美浜3号炉—低サイクル疲労—13

タイトル	主給水系統配管の疲労累積係数の算出根拠について (5-3-25頁)
説明	<p>主給水系統配管の疲労累積係数の算出根拠は以下の通りである。</p> <ol style="list-style-type: none">1. 応力分類 応力評価フローチャートを添付1に示す。 荷重の組合せ：圧力＋自重＋熱＋機械的荷重(設計・建設規格による)2. 材料物性値 ヤング率：1.90×10^5 (MPa) 熱膨張係数：1.238×10^{-5} (mm/mm・°C)3. 解析モデル 解析モデルを添付2に示す。 なお、配管各部位に考慮する応力係数は設計・建設規格のPPB-3812に定める応力係数に従って設定している。4. 最大評価点の選定 評価範囲を全て計算してもっとも厳しいものを記載している。 最大評価点の過渡の組合せ毎の疲労累積係数の内訳を添付3に示す。5. Ke係数 評価に用いたKe係数を添付3に示す。 なお、一次＋二次ピーク応力が許容値を超えた評価点7500以外は簡易弾塑性解析を実施していないため該当なし。6. 環境評価パラメータ JSME S NF1-2009による係数倍法を適用している。<ul style="list-style-type: none">・最高使用温度：230°C・硫黄含有量：規格で許容される最大含有量(0.035wt%)・溶存酸素濃度：主給水の管理基準 (1ppb)PWR 2次系環境の式に適用し、$F_{en}=4.435$ を評価に用いている。

美浜3号炉－低サイクル疲労－16 rev 2

タイトル	抽出水第1しゃ断弁の疲労累積係数の算出根拠について (6-1.2-36頁)
説明	<p>抽出水第1しゃ断弁の疲労累積係数の算出根拠は以下の通りである。</p> <ol style="list-style-type: none">1. 解析モデル JSME S NC-1 2005/2007 VVB-3300による評価を実施しているため解析モデルに該当するものはない。 評価パラメータは添付参照2. 材料物性 材質： ヤング率：1.78×10^5 (MPa) 熱膨張係数：1.844×10^{-5} (mm/mm・℃)3. 最大評価点の選定 JSME S NC-1 2005/2007 VVB-3300の規格計算をしているため該当するものはない。4. 応力分類 荷重の組合せ：圧力, 配管反力, 熱による応力 (JSME S NC-1 2005/2007 VVB-3300によって規定されている)5. Ke係数 簡易弾塑性解析を実施していないため該当なし。6. 環境評価パラメータ 添付参照

図1 応力評価フローチャート

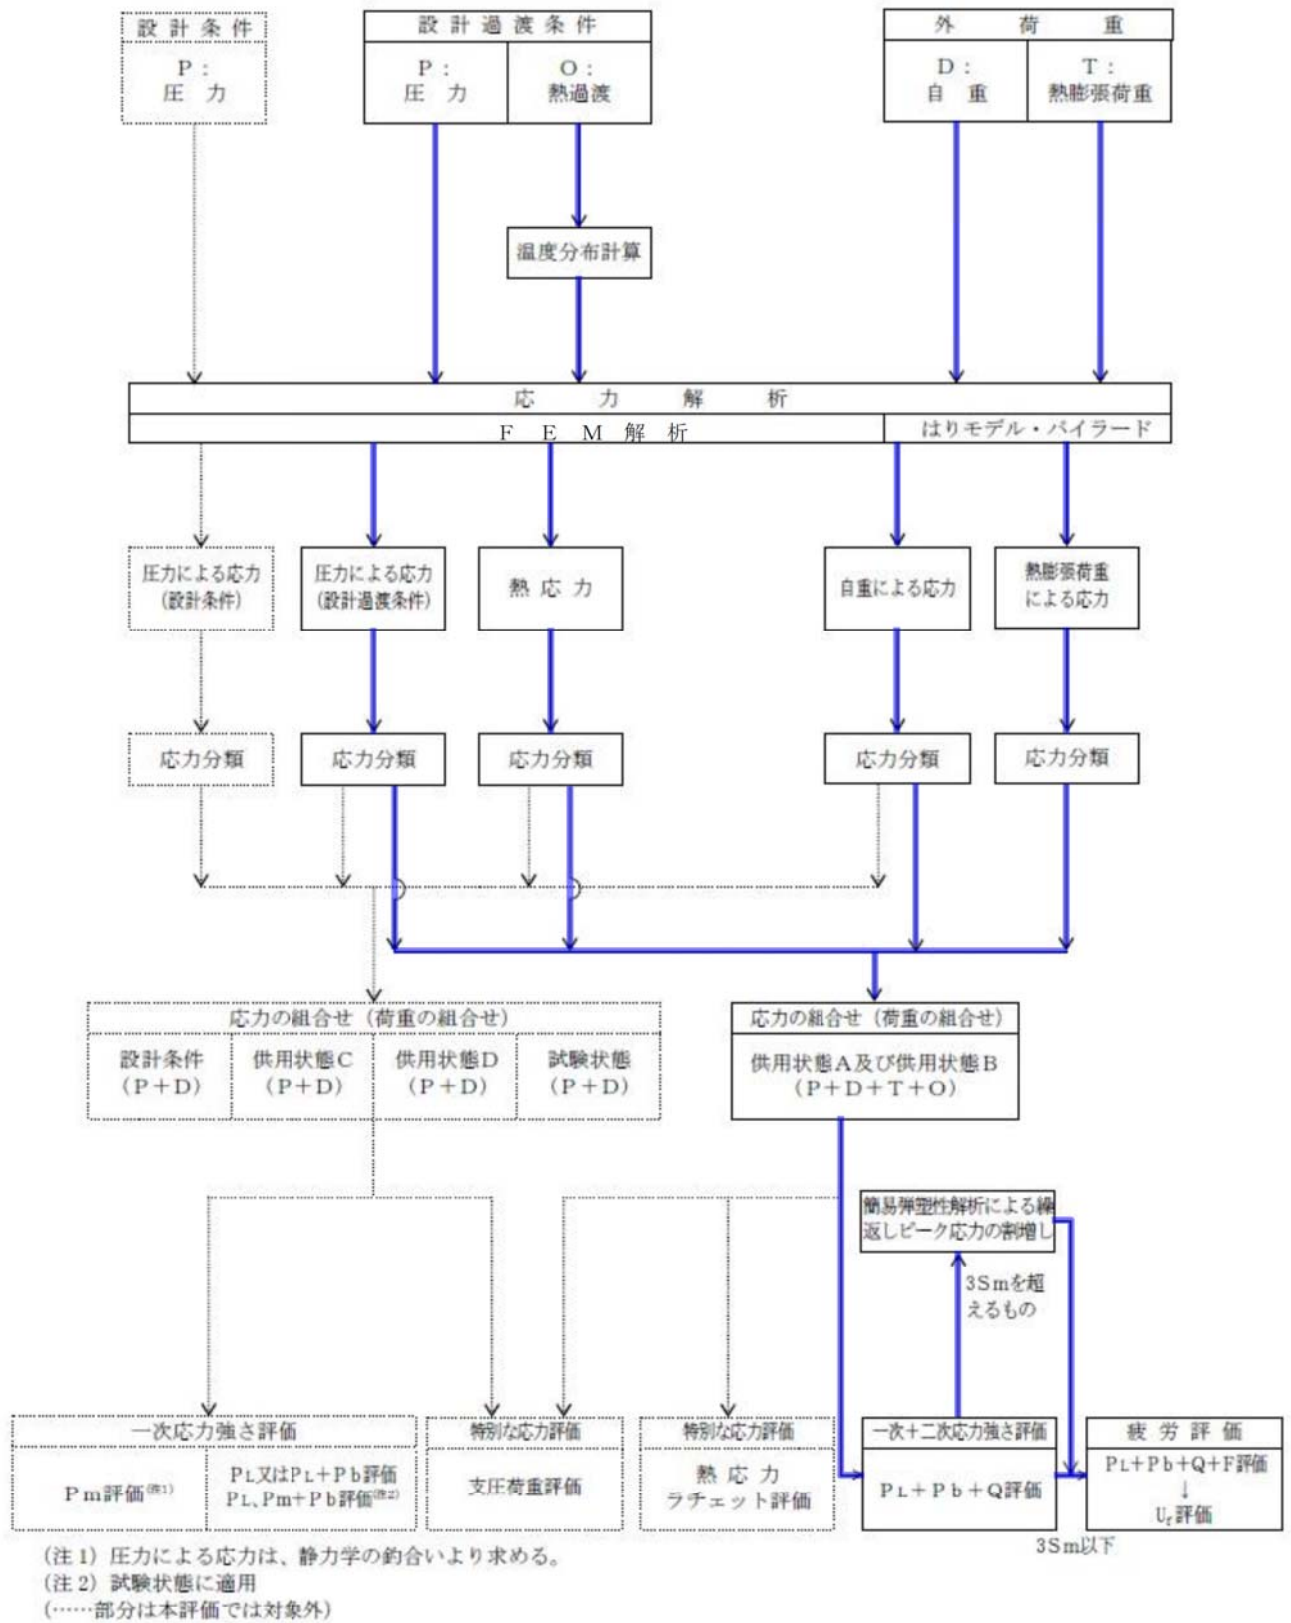
<p>タイトル</p>	<p>加圧器スカート溶接部の疲労累積係数の算出根拠について (14-1-60頁)</p>										
<p>説明</p>	<p>加圧器スカート溶接部の疲労累積係数の算出根拠を以下に示す。</p> <ol style="list-style-type: none"> 1. 応力分類 評価における応力フローチャートを図1に示す。また、荷重の組み合わせを表1-1に示す。 2. 材料物性値 材料物性値（設計応力強さ）を表1-2に示す。 3. 解析モデル 疲労累積係数の算出に用いた解析情報を以下に示す。

原子炉容器 疲労評価対象部位と管台クラッド施工部位

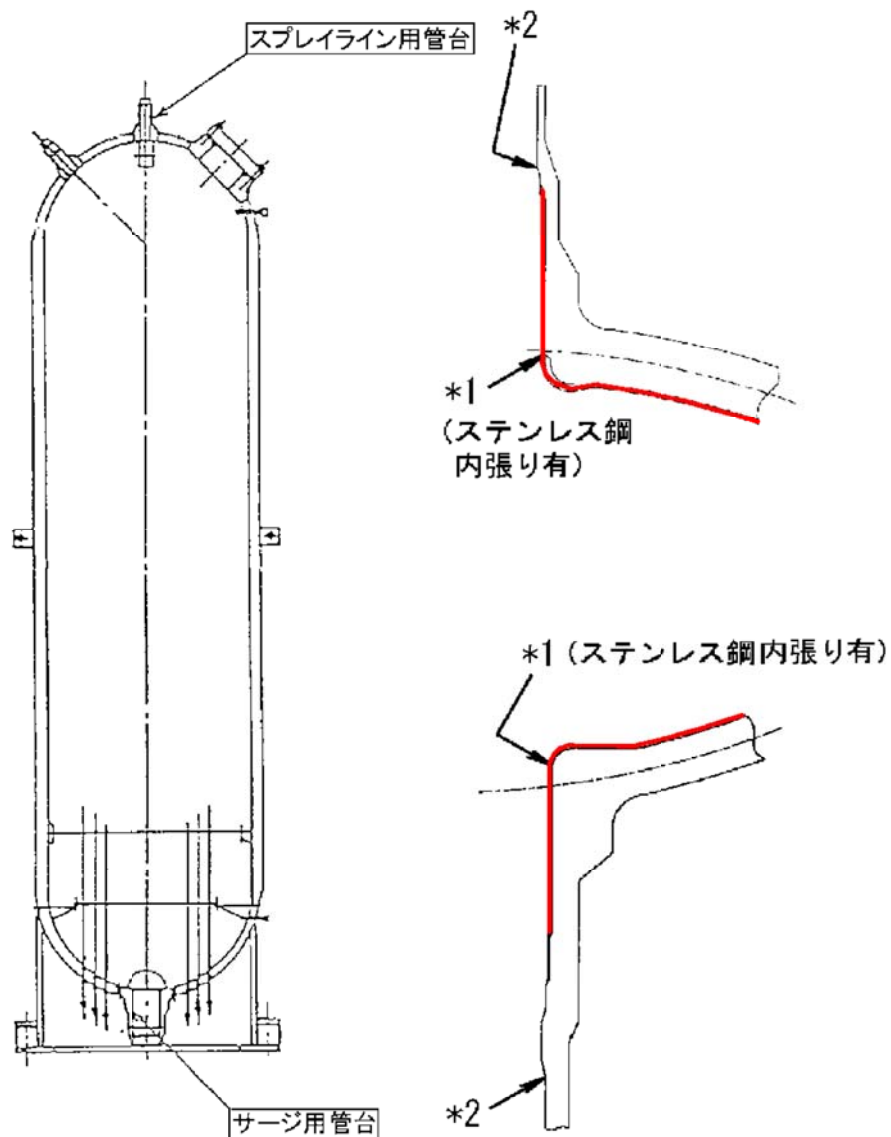
<p>タイトル</p>	<p>(一) ステンレス鋼クラッドにより接液しないことを理由に環境疲労評価を行っていない部位に対する、当該ステンレス鋼クラッドの健全性の確認の方法及び結果について</p>											
<p>説明</p>	<p>ステンレス鋼等クラッドにより接液していないとして環境疲労評価を行っていない部位がある機器は、原子炉容器、加圧器、蒸気発生器である。 (添付1) これらの機器のクラッド施工部については、定期的目視点検等^{※1}を行い、クラッドの損傷など異常がないことを確認している。</p>

<p>※1：維持規格においては、き裂を検出するための試験として目視試験（VT-1あるいはMVT-1）を定めているが、当該箇所目視確認は維持規格の条件を満たすものではない。 ※2：加圧器のクラッド施工部のうち疲労の蓄積が考えられるスプレイ管台、サージ管台の内側については、目視点検による確認が困難な場所である。しかし供用期間中検査としてコーナー部や溶接継手部の超音波探傷検査を実施している。この検査はクラッドを直接確認するための検査ではないが、クラッド施工部に異常がないことを確認できていると考えている。</p> <p>原子炉容器の点検結果を添付2に、加圧器の点検結果を添付3に、蒸気発生器の点検結果を添付4に例として示す。</p>		点検方法	周期	原子炉容器	目視点検	供用期間中検査	加圧器	目視点検 ^{※2}	┌──────────┐ └──────────┘	蒸気発生器	目視点検
	点検方法	周期										
原子炉容器	目視点検	供用期間中検査										
加圧器	目視点検 ^{※2}	┌──────────┐ └──────────┘										
蒸気発生器	目視点検
